**Fehler- und Schwachstellenanalyse zum  
Mineralstoff-Aufbereitungs-Zentrum  
- MAZ Travemünde -  
der Firma Scheel Erdbau  
in Lübeck – Travemünder Landstraße**

**i. A. Im Auftrag der Bürgerinitiativen:**

**Stand 30. Mai 2017**

### **Die Änderungsgenehmigung 2016 zur Betriebsverlängerung ist Gegenstand dieser Fehler- und Schwachstellenanalyse vom Umweltnetzwerk Hamburg.**

Abb.13: Vergleich der MAZ-Betriebsgrenzen: Real = Gelb - Gutachtergrenzen in Rot © Google

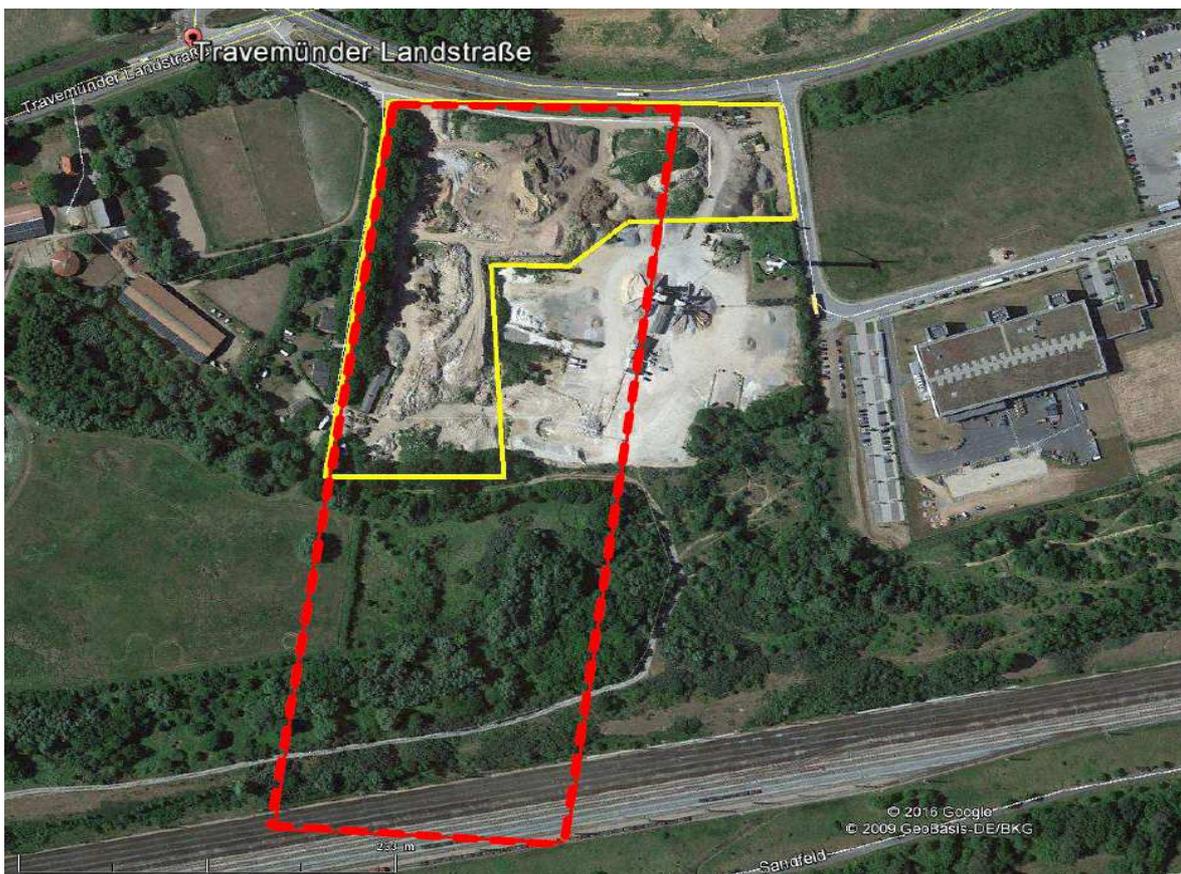
Würden die in beiden Gutachten der Firma Mücke (für die schalltechnische Untersuchung sowie auch für die staubtechnische Untersuchung) fälschlich genannten Betriebsgrenzen berücksichtigt, so würden die Abfälle u.a. auch auf den Bahngleisen des Betriebsgeländes der Skandinavien-Bahn, sowie auch auf dem Gelände der Firma Fischer-Beton lagern. Die von der Firma Mücke für die Gutachten angeführten Grundstücksabmessungen für das MAZ-Travemünde sind somit unzutreffend. Vom Gutachter Mücke wurde eine 2,5-fach größere Anlage zugrunde gelegt.

Nachfolgendes Foto mit einer Gegenüberstellung der falschen (Rot) und real eingefügten Betriebsgrenzen verdeutlicht diese Aussagen.

Abb.14: MAZ-Travemünde – Antrag Fa. Scheel 2016, Lageplan Lärmgutachten S.20 © Fa. Mücke 2005

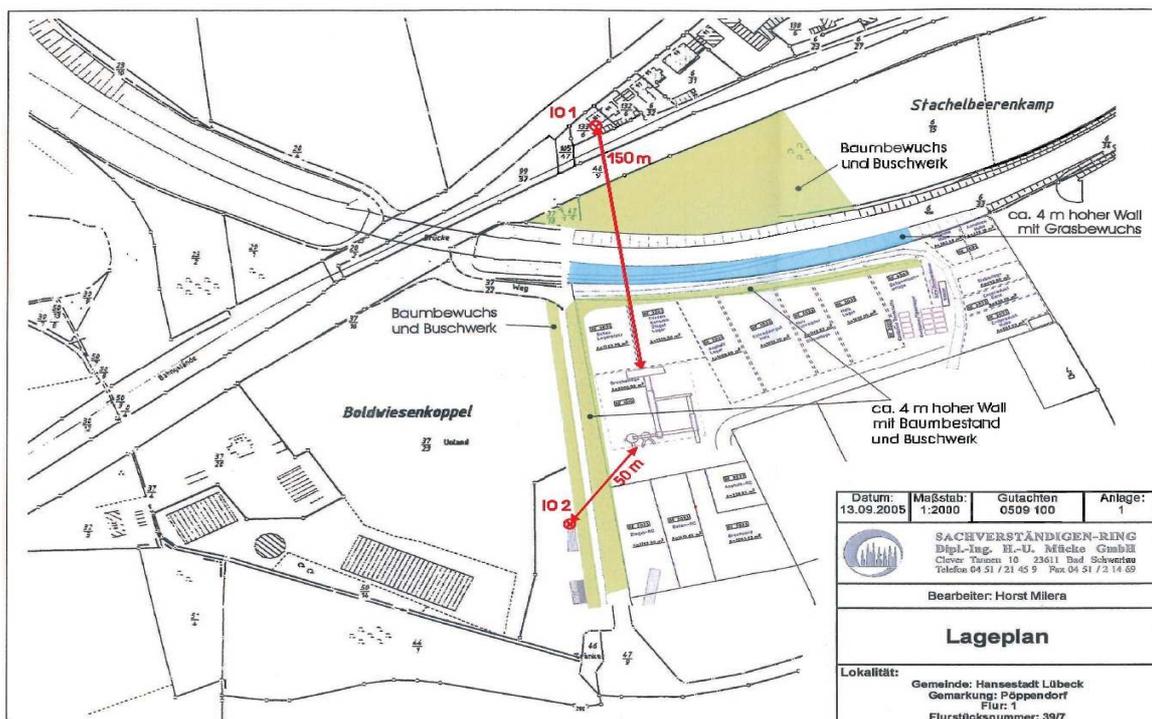
Nachfolgende Grafik ist der schalltechnischen Untersuchung der Firma Mücke (Seite 20) entnommen. Für die Lärmquellen wurden vom Gutachter Entfernungen zu den **Wohnorten IO 1 von 150 m, der Wohnort IO 2 mit 50 m** berücksichtigt.

Eine Isophonenkarte, von der die genaue Lage der Schallquellen (Maschinenpark) abgeleitet werden könnte, wurde vom Gutachterbüro Mücke nicht beigefügt.

Abb. 17: Vom MAZ-Lärm betroffenes Wohnhaus Immissionsort 2 in Travemünder Landstr. © Google

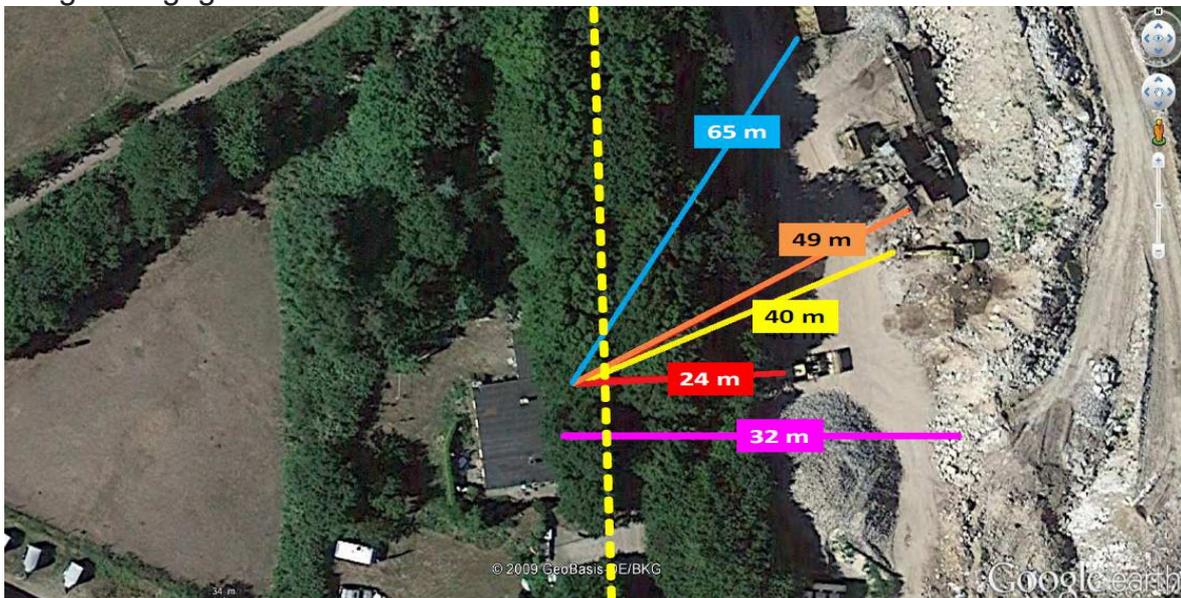
Der am höchsten betroffene Immissionsort IO 2 befindet sich neben dem MAZ **süd-westlich**. Eine Lärmreduzierung von **-5 dB** durch **nördliche Haufwerke** kann somit nicht im Süden des Betriebsgeländes geltend gemacht werden. Der Lärmschutz durch Haufwerke kann auch deshalb nicht geltend gemacht werden, da der mobile Maschinenpark überall auf dem Gelände eingesetzt wird - die Geräte oben auf den Abfallhalden arbeiten. Ein abschirmender Lärmschutz ist für die Umgebung nicht gegeben – durch die Haldenarbeiten wird der Lärm noch verstärkt.

**Abb. 19:** Korrigierte, tatsächliche Standorte **X** der Brecheranlage und realem **BP 2** übertragen auf den Lageplan im Staubgutachten der Fa. Mücke, Schwebstaubkonzentration © MAZ-Travemünde

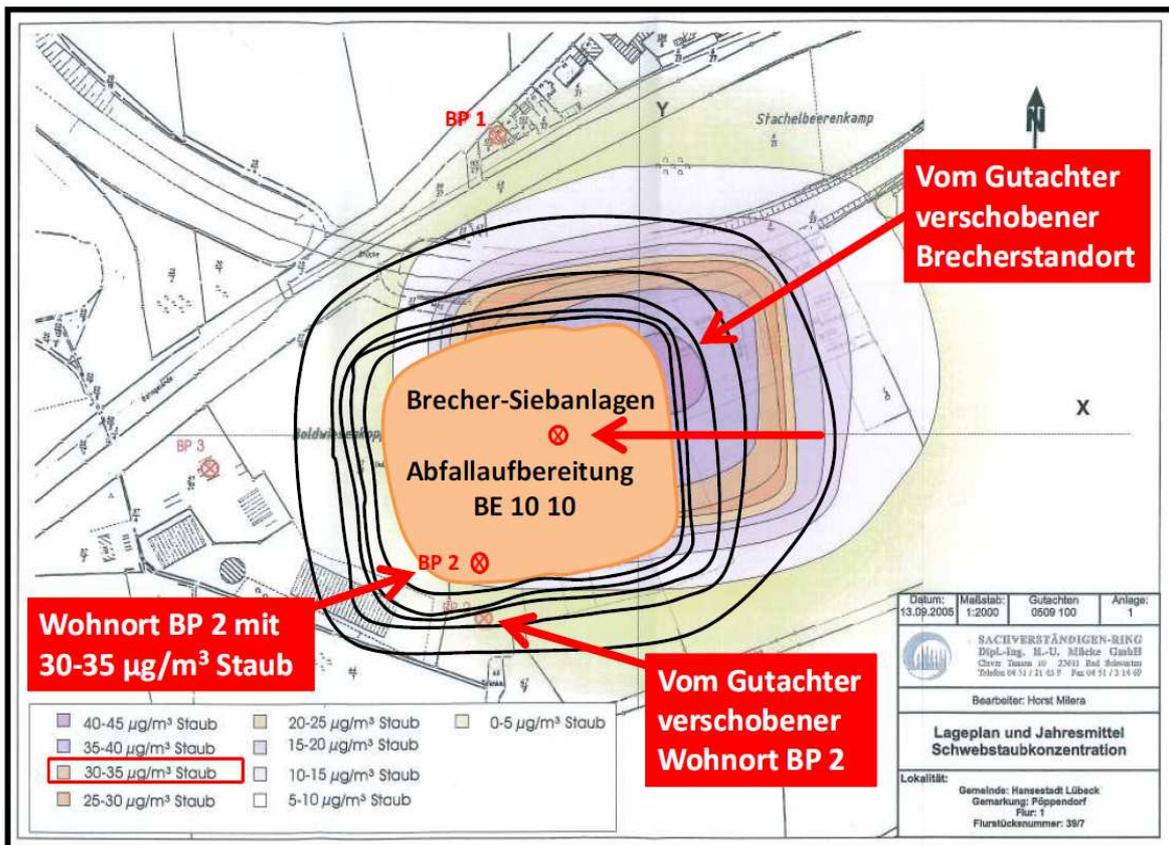
Für den Antrag des MAZ-Travemünde wurden die Inhalte des Staubgutachtens des Ing.- Büro Lohmeyer zum MAZ-Herrenwyk vom Gutachter der Fa. Mücke kopiert und wortgleich übernommen. Eine gutachtliche Prüfung, ob die Voraussetzungen einer Übertragung vom MAZ-Herrenwyk zum geplanten Betrieb im MAZ-Travemünde auch tatsächlich gegeben sind, erfolgte vom Gutachterbüro Mücke nicht. Abgesehen von Urheber- und Autorenrechten, die hier von der Fa. Mücke in eklatanter Weise missachtet werden, ist es bedenklich, das ein Gutachter für seine Bewertung einer (2005) Recyclinganlage nach 5 Jahren die Argumentation eines anderen Gutachtens (2000) übernimmt, ohne inhaltlich zu überprüfen, ob diese für eine andere Abfallanlage erfolgte gutachtliche Bewertung auch tatsächlich zutrifft.

Vom Gutachter wurden die Aussagen von der Fa. Scheel übernommen. Dies ohne eine erforderliche Vergleichsprüfung, ohne zu hinterfragen, ob die aufzubereitenden Abfälle in Art der Menge identisch sind, oder ob der Maschinenpark ergänzt wurde. Da diese Angaben Auswirkungen auf die Anlagenbewertung haben, gehört es zur Objektivität eines Gutachters, nicht nur den Aussagen des Auftraggebers zu folgen, sondern diese auch auf ihre Plausibilität zu überprüfen. Dieser Vorgehensweise ist der Gutachter, sowie auch die Genehmigungsbehörde nicht gefolgt.

Vom Gutachter (Firma Mücke) wurden die Standorte der Staubemissionsquellen auf dem Lageplan (**Abbildung 18**) unkorrekt dargestellt. Auf dieser unzutreffenden Berechnungsgrundlage wurden aber die Staubbelastungen ermittelt, die damit insgesamt fehlerhaft sind. Die größten Emissionsquellen des MAZ (**Rot**) u.a. die Prallbrecheranlage und die Siebanlage (Standort BE 10 10), sowie auch der Beurteilungspunkt 2 als maßgeblicher Wohnort wurden mit falschen Standorten (**Blau**) bewertet. **Die Ergebnisse dieser Berechnungen für die Staubprognose sind daher ebenso fehlerhaft - das Gutachten ist insgesamt fachlich abzulehnen.**
